DICTAMEN SECTORIAL

AUTOR	:CENTRO DE GESTION AMBIENTAL (CEGA) 4° DISTRITO – MENDOZA - DIRECCIÓN NACIONAL DE VIALIDAD
ASUNTO	: AVISO DE PROYECTO “PARQUE SOLAR FOTOVOLTAICO LUJAN DE CUYO” – MENDOZA
OBJETO	: PRODUCIR DICTAMEN SECTORIAL
AUTOR DEL PROYECTO	: EMPRESA MENDOCINA DE ENERGÍA SAPEM. (EMESA).

Referencia: Dictamen Sectorial DNV – “Aviso de Proyecto Parque Solar Fotovoltaico Luján de Cuyo”.

Figura 5.1 Recorrido LMT Alternativa 1

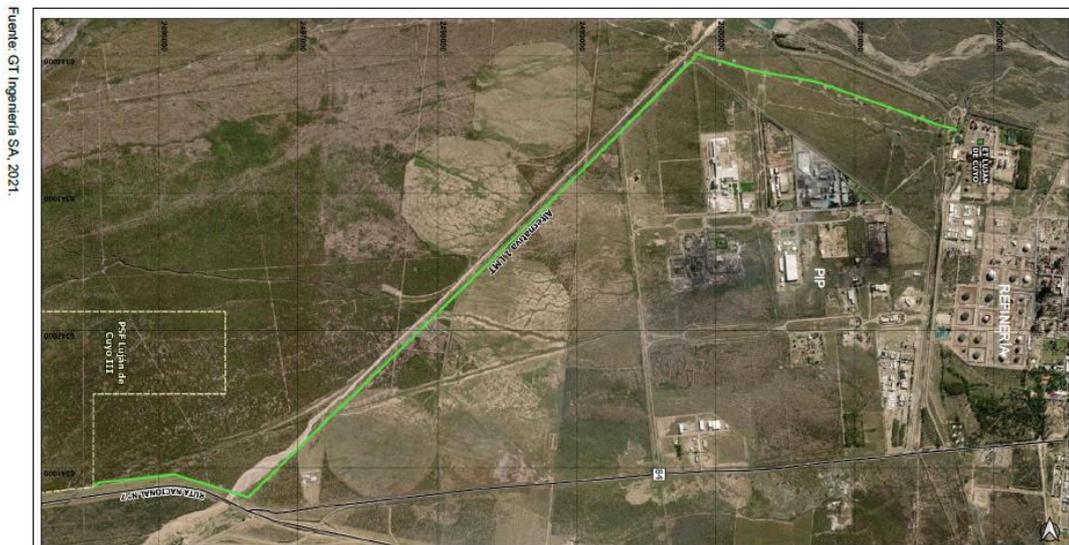
Se inicia en el acceso al Parque Solar (proyectado sobre la RN 7 a la altura del Km. 1.071+700) y se extiende hacia el Este (progresivas abajo de la RN 7) sobre el límite derecho (Norte) de la zona de camino aproximadamente hasta la cabecera Este del puente de la RN 7 sobre el arroyo Las Avispas, a la altura del Km. 1.069+500, en una longitud de unos 2,2 kilómetros a lo largo de la RN 7.

En ese punto la traza saldría de la zona de camino de la RN 7 desviándose hacia el Norte a lo largo de la margen derecha del canal de descarga del arroyo Las Avispas hacia el río Mendoza hasta la zona próxima a la Estación Transformadora Luján de Cuyo.

La faja longitudinal de terreno ubicada junto al límite derecho de la zona de camino de la RN 7 (alambrado del lado Norte) cuenta con infraestructuras subterráneas de servicios (en particular, al menos de fibra óptica) y, de acuerdo a la Adenda al AVISO DE PROYECTO, se entiende que se pretende que permita también la implantación de la línea eléctrica de media tensión para conexión del parque solar con la Estación Transformadora Luján de Cuyo (ETLC) (desde el Km. 1.071+700 hasta el Km. 1.069+500 en la alternativa de traza N° 1 ó desde el Km. 1.071+700 hasta el Km. 1.068+900 en la alternativa de traza N° 2).

En consecuencia, es necesario contar con obras de defensa contra la erosión que protejan la estabilidad de esa faja de terreno asegurando los tendidos subterráneos existentes (de propiedad de terceros) y eventualmente las fundaciones de las columnas de soporte de la LMT para conexión del proyecto con la ETLC.

El Proponente del Proyecto y/o la Empresa Contratista / Concesionaria encargada de la ejecución de las obras deberá presentar ante el 4° Distrito – Mendoza de la Dirección Nacional de Vialidad (DNV), con la debida anticipación, el proyecto ejecutivo de las obras correspondientes a la línea eléctrica de conexión de la planta de generación eléctrica proyectada con la Estación Transformadora Luján de Cuyo que resulten dentro de la zona de camino de la RN 7.

Figura 5.2 Recorrido LMT Alternativa 2

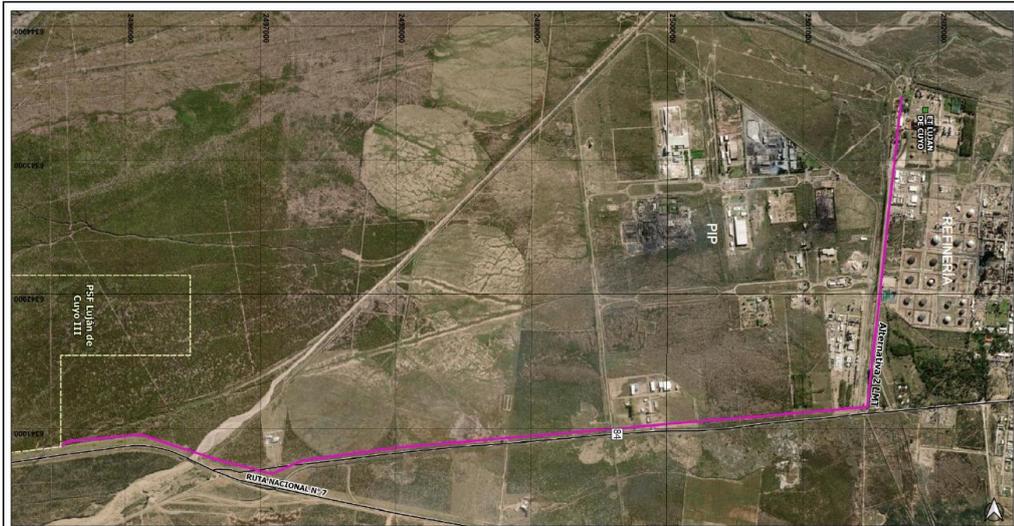
Se inicia en el acceso al Parque Solar (proyectado sobre la RN 7 a la altura del Km. 1.071+700) y se extiende hacia el Este (progresivas abajo de la RN 7) sobre el límite derecho (Norte) de la zona de camino aproximadamente hasta la zona del intercambiador de tránsito de la intersección de la RN 7 con la RP 84, aproximadamente a la altura del Km. 1.068+900, en una longitud de unos 2,8 kilómetros a lo largo de la RN 7.

En ese punto la traza saldría de la zona de camino de la RN 7 desviándose hacia el Norte a lo largo de la zona de camino de la RP 84 hasta la zona próxima a la Estación Transformadora Luján de Cuyo.
